Beoordeling archeologisch rapport

Aan : Gemeente Bronckhorst, t.a.v. [REDACTED]
Zaaknummer : 2023EA0942
Onderwerp : Aanleg kabeltracé Liander, Doetinchem-Angerlo
Behandeld door : [REDACTED]
Datum : 14 september 2023
Opsteller rapport : Antea Group, [REDACTED]
Rapportnummer : 2023/55, rev. 01
Rapportdatum : 7 augustus 2023
Titel : Inventariserend Veldonderzoek d.m.v. boringen 20 kV kabelverbinding Doetinchem - Angerlo (deelgebied gemeente Bronckhorst)

Afbeelding 1. Uitsnede topografische kaart met de ligging van het plangebied.
Rode lijn = open ontgraving, zwarte lijn = HDD-boring. Bron: Esri & partners.

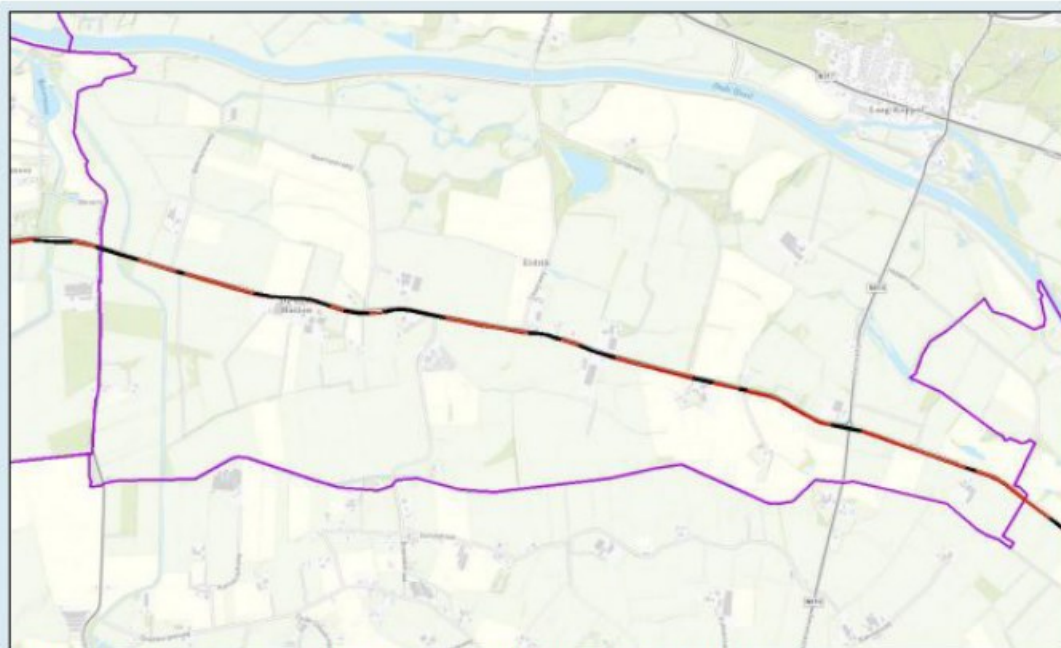
- Het deel tussen de boringen 53 t/m 74 (booronderzoek en/of archeologische begeleiding).
- Voor het gehele tracédeel tussen boring 33 en 38 en tussen boring 44 en 46 wordt een HDD-boring geadviseerd. Indien dit niet mogelijk is, wordt een archeologische begeleiding geadviseerd.

- Het deel tussen boring 44 en 46 (ter plekke van het historisch erf), hier wordt een HDD-boring of een archeologische begeleiding geadviseerd.
- Tussen boring 33 en 38 zijn archeologische indicatoren (houtschool) aangetroffen, die op een archeologische vindplaats kunnen wijzen. Een groot deel van het tracé tussen boring 33 en 38 wordt al met een HDD-boring aangelegd. Ik adviseer om het gehele stuk tracé tussen boring 33 en 38 met een HDD-boring aan te leggen, zodat verstoring van een mogelijke archeologische vindplaats wordt voorkomen. Als dit niet mogelijk is, adviseer ik een archeologische begeleiding bij dit deel van het tracé. Voor een archeologische begeleiding moet een programma van eisen (PvE) opgesteld en goedgekeurd worden.
